Bestands- und Bedarfsanalyse Grüne Stadt
im Rahmen des Stadtumbaugebietes Prenzlauer Berg

Fördergebiet Prenzlauer Berg – Förderschwerpunkt Grüne Stadt
Kiezspaziergang Grüne Stadt mit Anwohnern und interessierten Bürgern zur Vorstellung durchgeführter Projekte und Erörterung der geplanten Fördermaßnahmen

Fördergebiet Prenzlauer Berg – Förderschwerpunkt Grüne Stadt
Beteiligungsveranstaltung zum "Vertiefungskonzept Grüne Stadt 2015" (Teil 1) und zum "Entwicklungskonzept Anton-Saefkow-Park" (Teil 2)

- 3 - Parkeingang Bötzowstraße

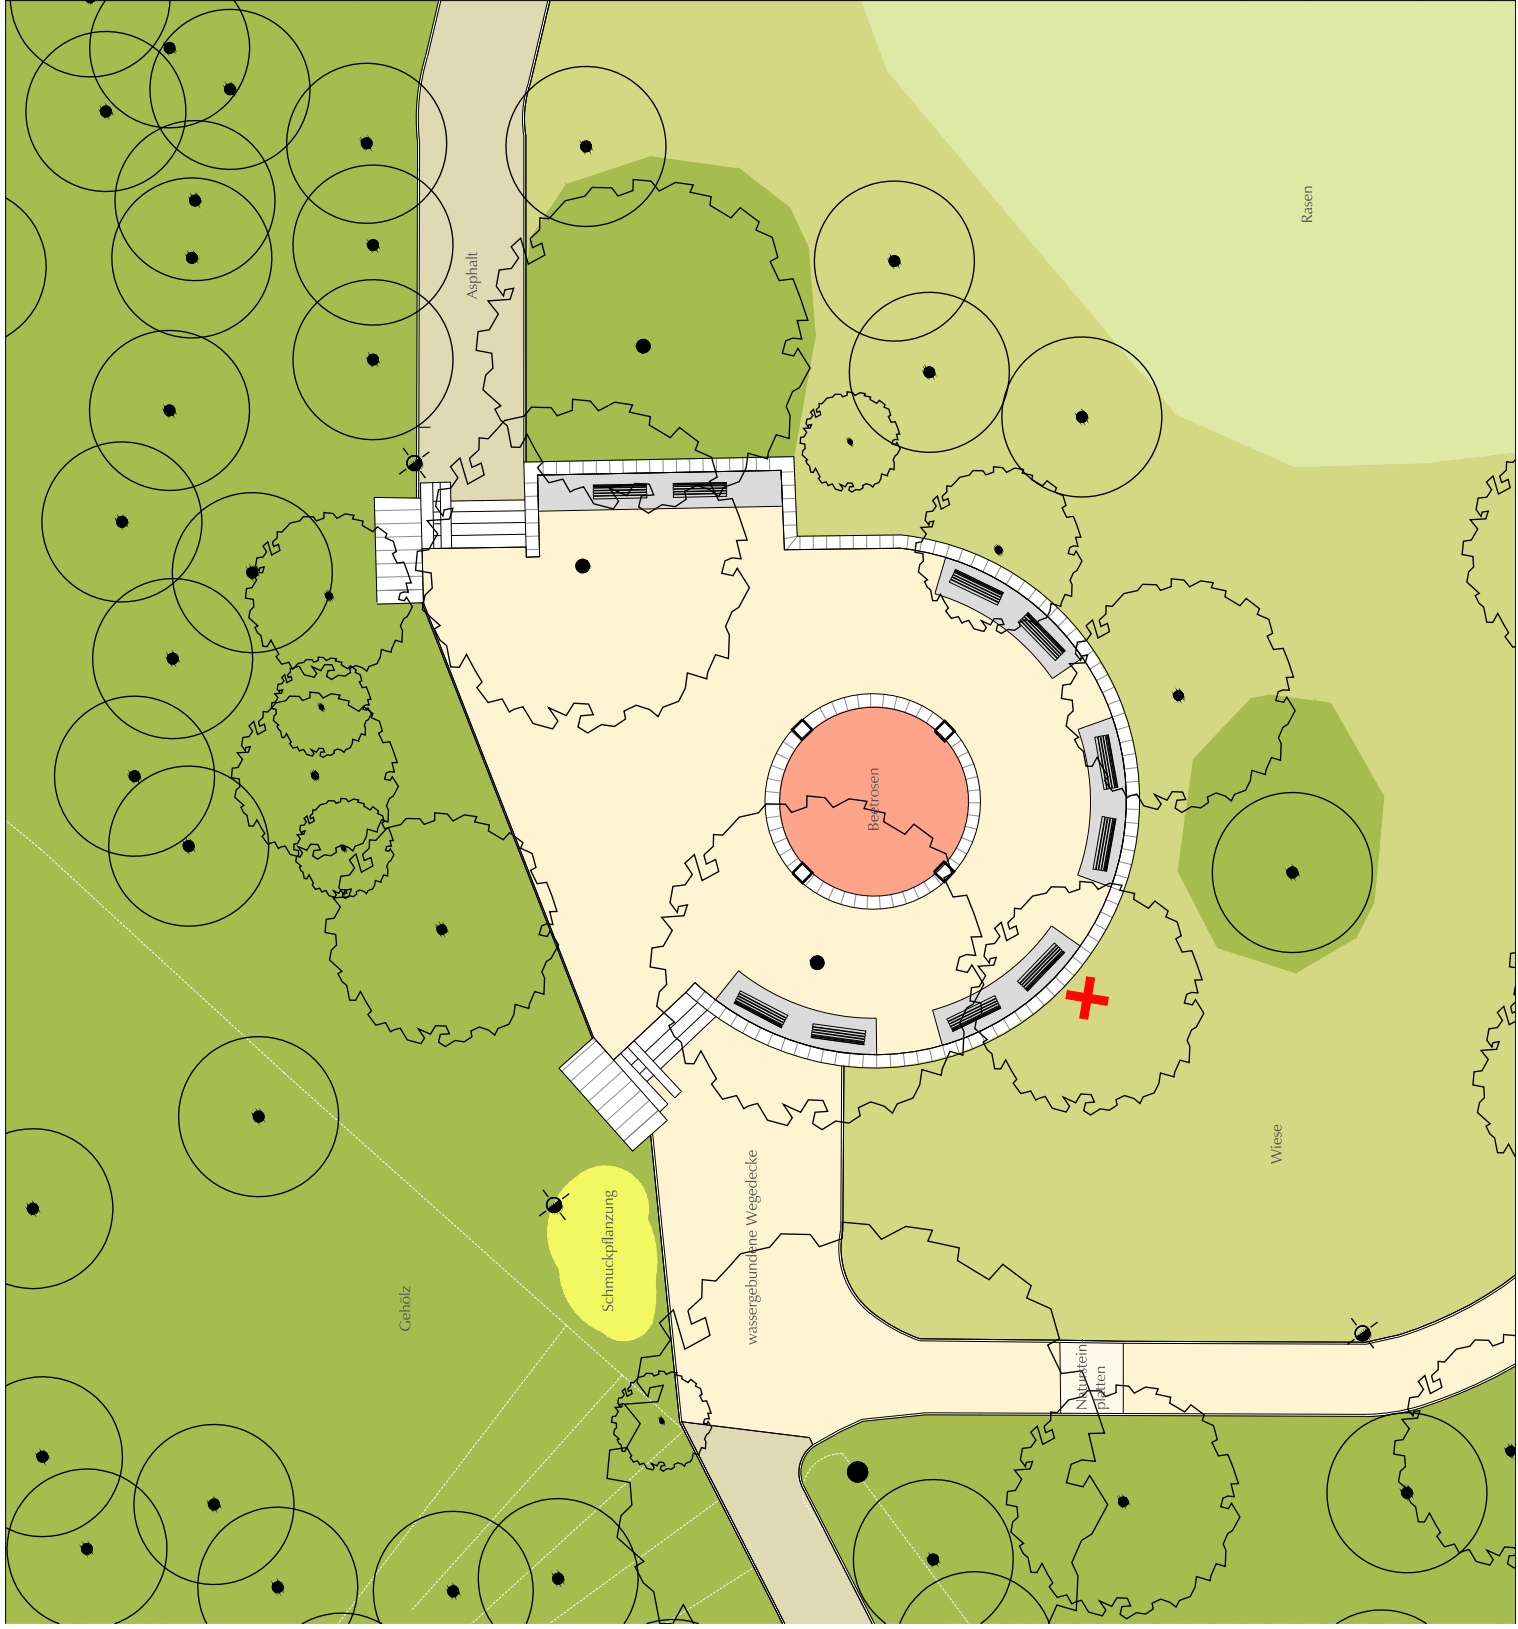
Gegenüber Bötzwowstraße: Für die Treppe von der Straße in den Park möchte ich vorschlagen, zu prüfen, ob eine Rampe östlich der Treppe schräg in der Böschung mit Schonung der Wurzeln vitaler Großbäume möglich ist - würde dann Mindest-Breite des neuen "Vorplatzes" bedingen (hier sehr gute Idee, finde ich!).
